SERVICE-INFO

Novi(-a) komplet/garnitura za menjavo napenjalne jermenice z nosilcem za 1,7-litrski dizelski motor vozil znamk Chevrolet/Opel/Vauxhall

530 0492 10 (KIT)
530 0492 09 (set)

Slika 1: Nadomeščena izvedba napenjalne jermenice 531 0166 20 (1) ter njena naslednica 531 0819 10 (2)

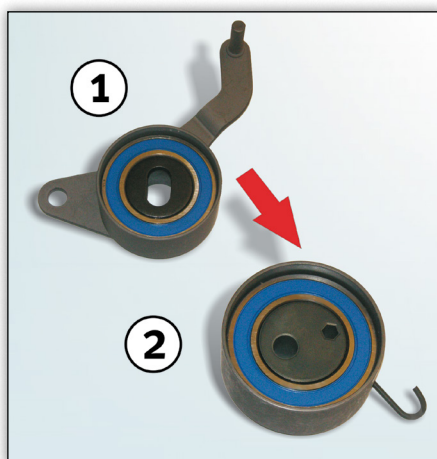
Zgoraj navedeni proizvajalci vozil namepravajo opraviti zamenjavo izdelka, ko bo napenjalna jermenica nadomeščena z novo. Sedanja napenjalna jermenica s številko dela 531 0166 20 bo nadomeščila napenjalna jermenica s številko dela 531 0819 10 (glejte sliko 1).

Slika 2: Vsebina paketa: 530 0492 10

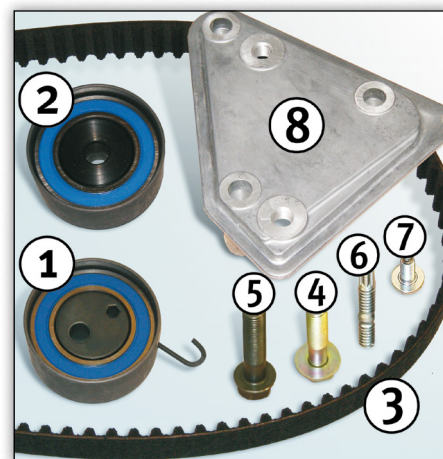
V sklopu te predelave morajo biti modeli s številko motorja do 328704 opremljeni z novim nosilcem motorja (glejte sliko 2, del 8).

Zaradi tega ponuja proizvajalec nadomestnih delov Schaeffler Automotive Aftermarket komplet za menjavo napenjalne jermenice 530 0492 10 in garnituro za me-

njavo napenjalne jermenice 530 0492 09, ki sta namenjena postopku predelave. Oba izdelka vključujeta nov nosilec motorja.

Od številke motorja 328705 naprej je nosilec motorja (izvenkrmni motor št. 684051) že nameščen.

Za vozila proizvedena od tukaj naprej pa ponudbi kompleta za menjavo napenjalne jermenice 530 0494 10 in garniture za menjavo napenjalne jermenice 530 0494 09 ne vključujeta nosilca motorja.
